Otsikko: Tampere, XXI (Petsamo), Petsamonkatu 9, Kalevan lastentalo, tarkistettu OAS sekä valmisteluaineisto, asemakaava nro 8576. (TRE:2322/10.02.01/2021)

Lausuntopyyntö 29.9.2022
TAMPERE, XXI (PETSAMO), PETSAMONKATU 9, KALEVAN LASTENTALO,
TARKISTETTU OAS SEKÄ VALMISTELUAINEISTO, ASEMAKAAVA NRO 8576.
(TRE:2322/10.02.01/2021)

Asemakaava 8576, Tampere, Petsamo, Petsamonkatu 9, Kalevan lastentalo

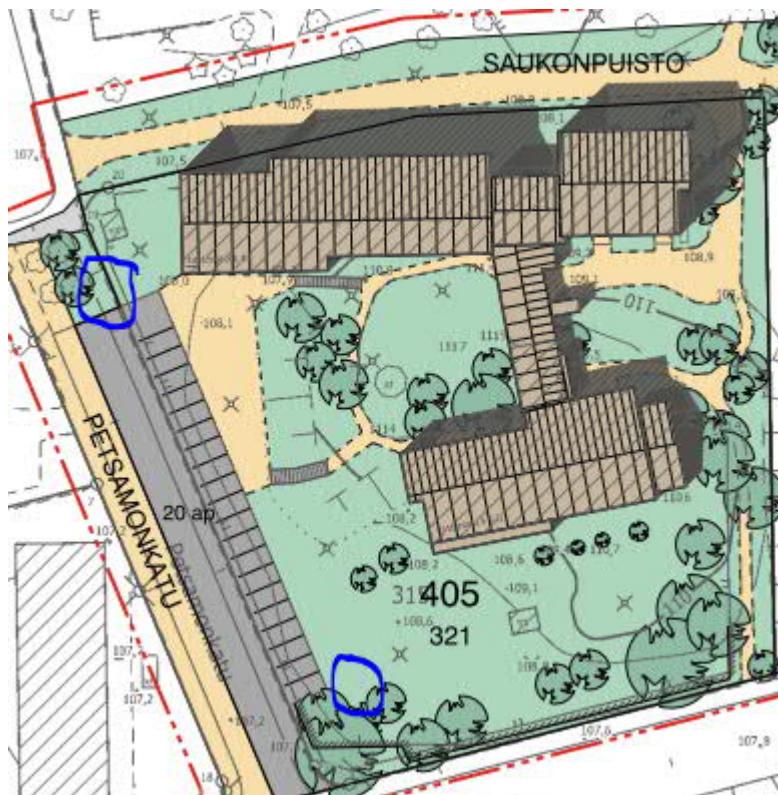
Uusien rakennusten aiheuttaman tehojen kasvun seurauksena alueelle tarvitaan puistomuuntamolle paikkaa. Alla ehdotusta kahdesta mahdollisesta paikasta.
